**ADENDA AMBIENTAL:
PROYECTO PLANTA SOLAR
FOTOVOLTAICA C. HYBRID PEPRI DE
9,92MWp/7,99 MWn
E INFRAESTRUCTURA DE EVACUACIÓN
T.M. PUERTO REAL (CÁDIZ)**

FECHA: OCTUBRE 2023

**PARA EL PROYECTO DE LA PLANTA SOLAR
FOTOVOLTAICA "C. HYBRID PEPRI"
DE 9,92 MW_p/7,99MW_n
E INFRAESTRUCTURA DE EVACUACIÓN
T.M. PUERTO REAL (CÁDIZ).**

El objeto del presente documento es identificar, describir y analizar las posibles afecciones que esta ligera modificación del proyecto podría suponer sobre el medio ambiente. Por lo que en el presente documento se analizan y valoran las posibles afecciones que sobre el medio tendrá las

Imagen 2. Comparativa de las modificaciones de la PSFV

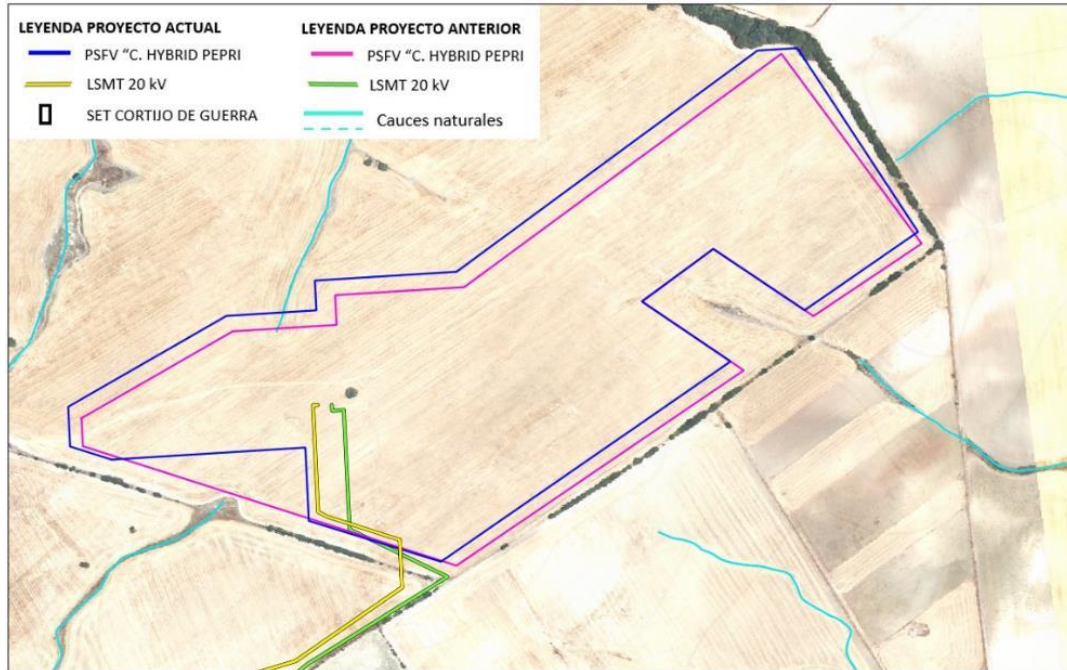
- Reducción de la superficie vallada, en 1,82 ha (de 17,82 ha a 16 ha).
- Rediseño del vallado teniendo en cuenta:
 - El estudio hidrológico realizado, evitando así la afección de un cauce innominado afluente del arroyo de la Cepa, situado al sur de la PSFV.
 - La zona de servidumbre de la LSAT 66 kV existente
- Reducción de 3.126 módulos solares, 4 estructuras fijas y 1 inversor, respecto a la propuesta anterior.

- Nº de módulos: el **número de módulos se reduce en 3.126 unidades**, pasando de 18.036 a 14.910 unidades.
- Estructura solar fija: **el número de estructuras se reduce en 5 unidades**, pasando de 501 a 497.
- Potencia módulos solares: **la potencia de los módulos solares aumenta 115 Wp**, pasando de 550 Wp a 665 Wp.
- Inversores: **el número de inversores se reduce en 1 unidad**, pasando de 6 a 5 inversores.
- Transformadores: se mantienen igual.
- Potencia pico: la potencia pico se considera igual

- Superficie vallada: **disminuye 1,82 ha**, pasando de 17,82 ha a 16 ha.
- Longitud de la línea de evacuación soterrada: **disminuye 812,50 m ha**, pasando de 2.012,50 m a 1.200 m.

Imagen 3. Comparativa de las modificaciones de la LSMT

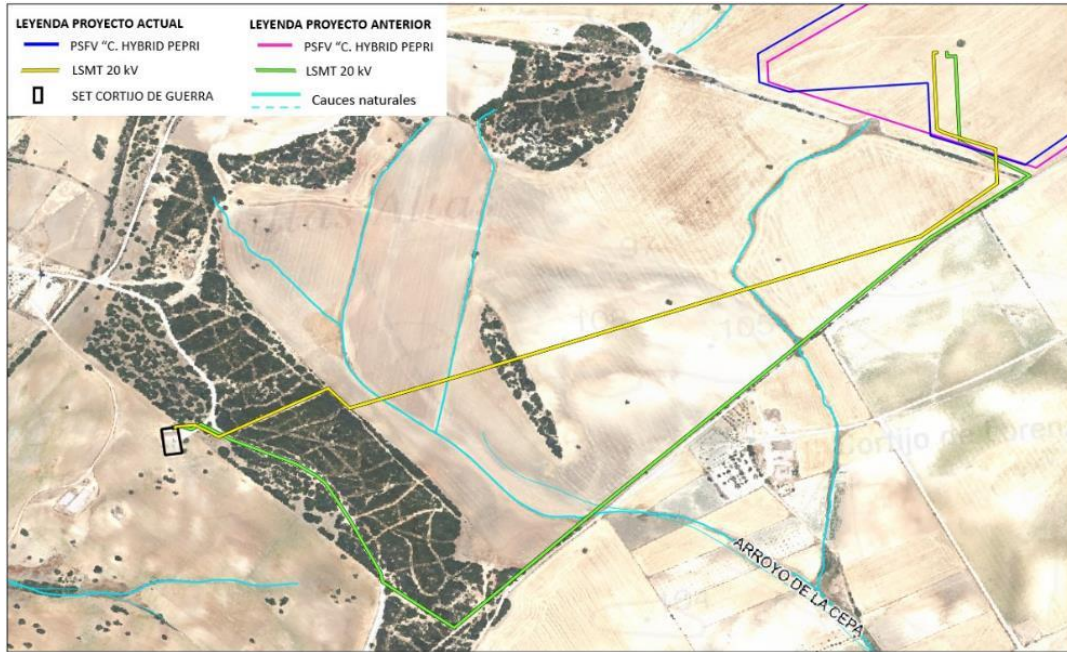
- Reducción de la longitud en 812 m (de 2.012 m a 1.200 m).
- Reducción de HICs atravesados en 350 m (de 600 m a 250 m), aprovechando el trazado de caminos ya presentes, evitando la fragmentación de los hábitats.

- El nuevo trazado aprovecha la zona de servidumbre de una LSAT 66 kV existente (Zede Arcos), en la práctica totalidad del recorrido. De esta manera también se simplifican las futuras labores de mantenimiento de ambas líneas eléctricas soterradas.
